TRANSPORDIAMET

Meie 23.01.2026 nr 7.1-2/26/1160-2

**Saue vald Haiba alevik Riisipere tee 1
kinnistu projekteerimistingimuste eelnõu
kooskõlastamine märkustega**

Joonis 1. Ristumiskoha pikikaldade kujundamine

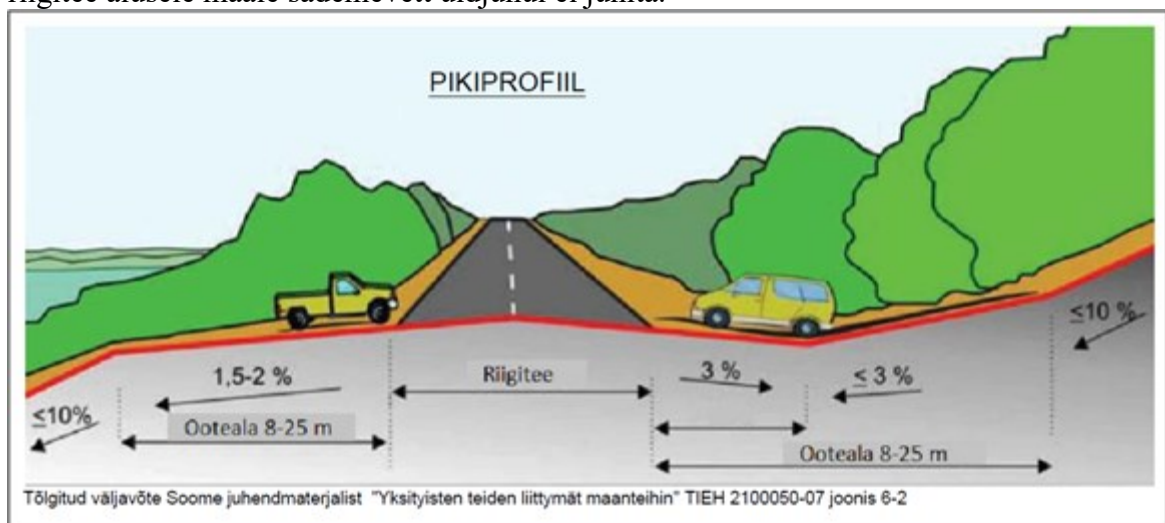
10. Ristumiskoht projekteerida riigiteega võimalikult täisnurga all minimaalselt 30 ulatuses. Ristumiskoha pikikalded määrata vastavalt alltoodud joonise põhimõtetele arvestusega, et riigitee alusele maale sademeveett üldjuhul ei juhitata.
